Vysvetlenie súťažných podkladov č. 3 – otázka č. 125 až 171 a doplnenie odpovede na otázku č. 38

Vo verejnom obstarávaní na predmet zákazky „**Modernizácia električkových tratí – Ružinovská radiála, opakovaná súťaž**“, vyhlásenom vo Vestníku verejného obstarávania pod značkou [12182 - MSP](#), boli doručené nasledovné otázky:

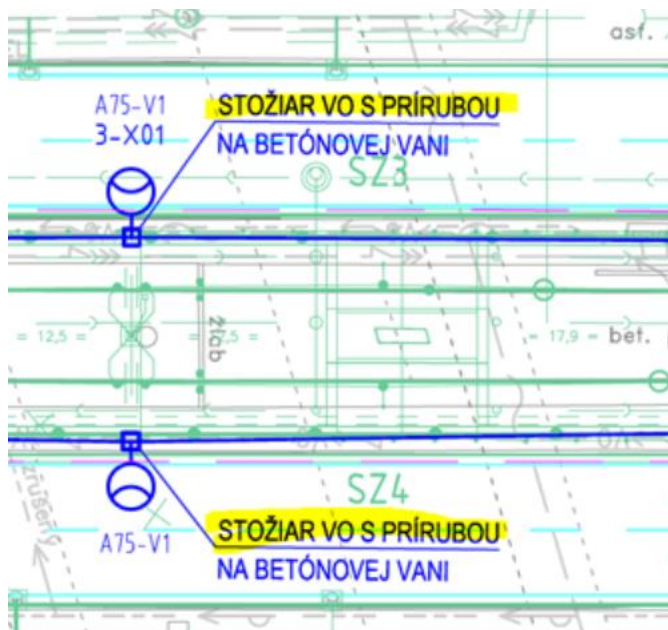
Otázka č.2:

Vo výkaze výmer nie je spojka a nie sú tam ani stožiare s prírubou.

Predložený výkaz výmer nie je záväzný a je nutné ho brať iba ako informatívny tzn. nemusí zodpovedať skutočnosti. Zhotoviteľ má povinnosť prekontrolovať údaje s predloženou dokumentáciou a v prípade, že zistí rozdiely resp. niečo v dokumentácii nie je rozpracované do požadovaných podrobností (detailov) alebo už nevyhovuje aktuálnej legislatíve, má za povinnosť túto dokumentáciu dopracovať v zmysle požiadaviek objednávateľa uvedené vo ZV3.

Verejný obstarávateľ VV priložil v rámci dokumentácie z dôvodu zjednodušenia stanovenia ceny diela. Zhotoviteľ má povinnosť v zmysle súťažných podkladov vyplniť iba dokument „ZV4C2_Formular-platieb a kritéria“. Ostatné prílohy Zväzku 4 Uchádzač **nevypĺňa**.
